Craponne, le 25 Avril 2017
Réf. : KB/CM/im - 17 – FSCA 3351

AVIS DE SECURITE:

**eMAG[®] : Correction Anomalies menu
maintenance et USB interne**

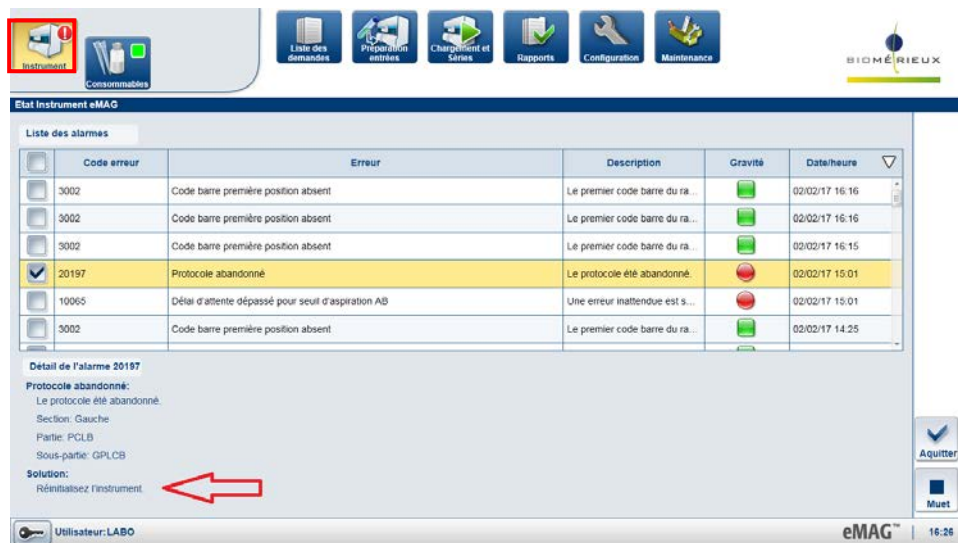
1- Anomalie N°1 : l'initialisation de la carte mère doit être effectuée après la maintenance hebdomadaire

Une étape finale d'initialisation de la carte mère n'est pas mentionnée à la fin de ce protocole de maintenance hebdomadaire dans le manuel utilisateur.

Par conséquent, à la suite de cette maintenance hebdomadaire, une anomalie se produit pendant la première série d'extraction : le message "Protocole abandonné" s'affiche et tous les échantillons distribués sont perdus. La Led de status Instrument ainsi qu'un message dans la zone des alarmes informent l'utilisateur de l'anomalie. La sélection dans cette zone de l'alarme Instrument permet d'accéder au détail de celle-ci.

En sélectionnant le code d'erreur de cette alarme, une réinitialisation du système est alors proposée en solution.

Afin d'éviter des abandons de séries, **après chaque maintenance hebdomadaire**, les utilisateurs doivent **impérativement** réaliser une réinitialisation de l'instrument en suivant la procédure suivante dans le logiciel eMAG®.

Menu Maintenance >> Maintenance corrective >> Initialiser composant >> Initialiser carte mère

Maintenance corrective

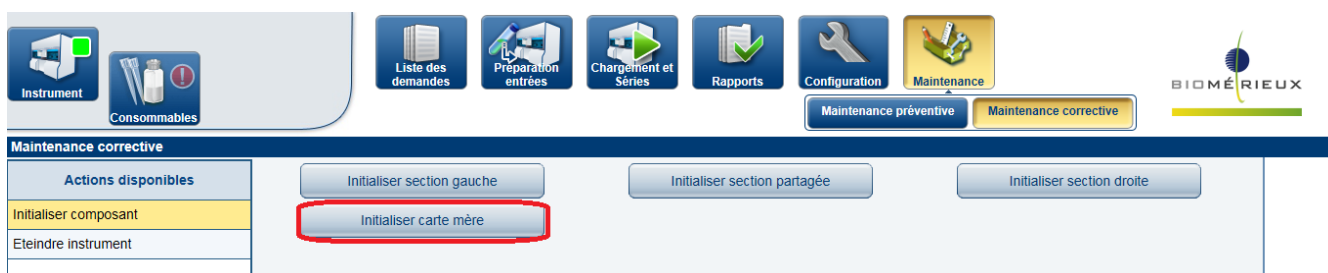
- Initialiser section gauche
- Initialiser section partagée
- Initialiser section droite
- Initialiser carte mère**

Après la réinitialisation de la carte mère, l'instrument peut être utilisé normalement (sans risque de série abandonnée liée à la maintenance préventive).
